Rennes, le **06 FEV. 2013**

Autorité environnementale

**AVIS DE L'AUTORITÉ ENVIRONNEMENTALE
relatif au projet d'aménagement d'un lotissement communal
à SAINT-CARADEC (22)
reçu le 6 décembre 2012**

**Localisation Zones humides par rapport au dossier de
Déclaration Loi sur l'Eau sur St Caradec**

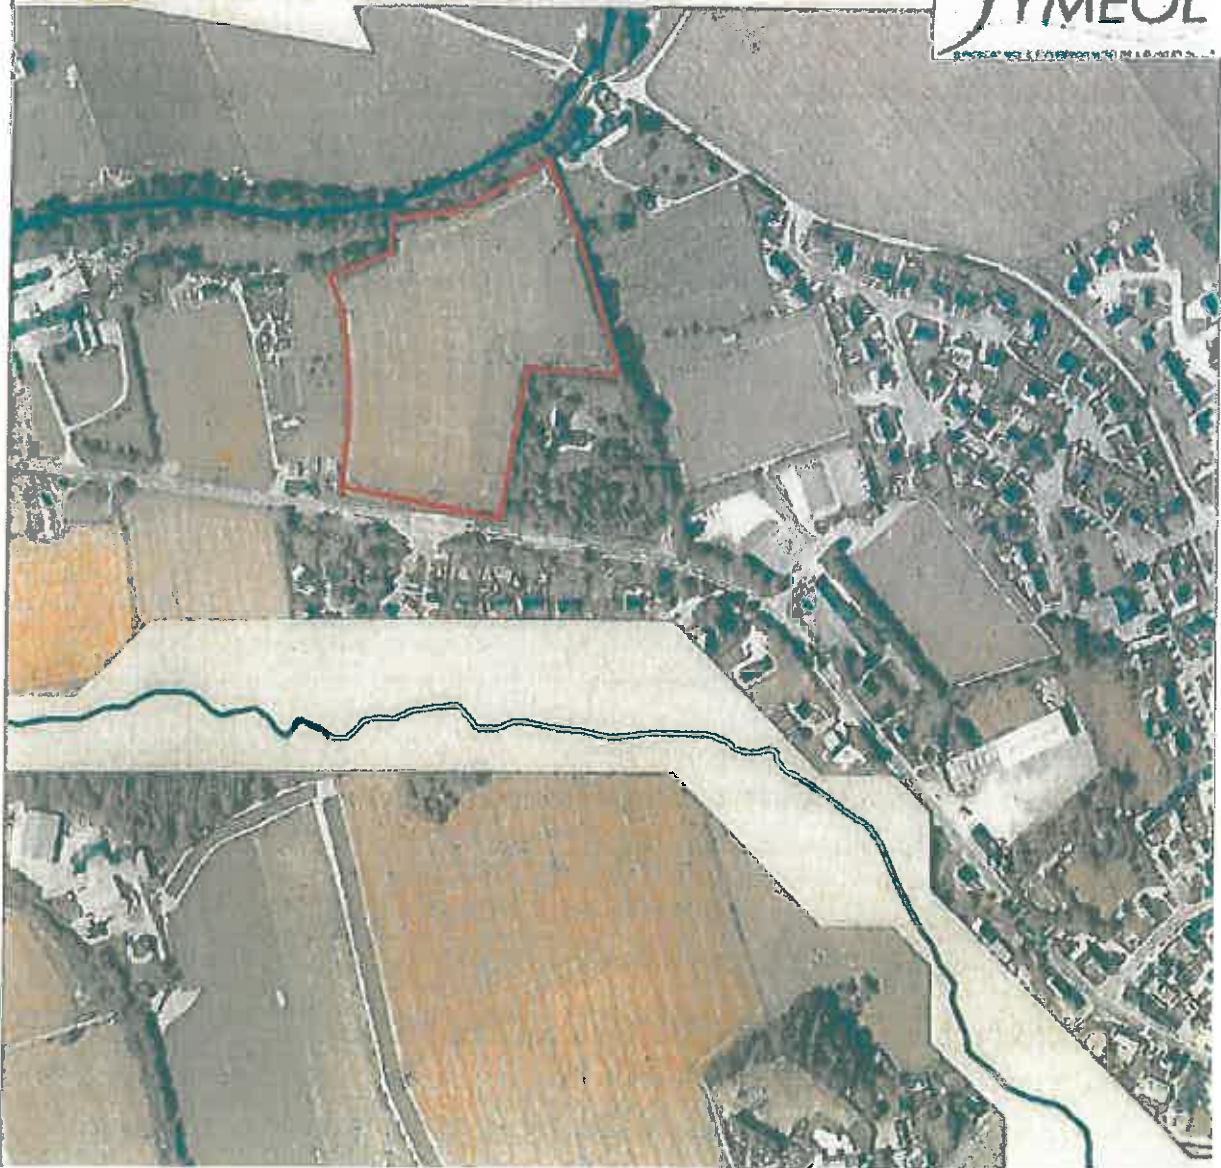
Si l'atlas des zones humides réalisé en avril 2012 montre l'absence de telles zones au sein des parcelles destinées au futur lotissement, il conviendrait cependant que l'étude d'impact présente la méthode employée pour procéder à cet inventaire. L'Ae rappelle en effet que cette méthodologie doit être conforme à l'arrêté du 1er octobre 2009, relatif aux critères de délimitation des zones humides. Par ailleurs, il convient de vérifier l'absence d'impact sur d'éventuelles zones humides à proximité des parcelles choisies.
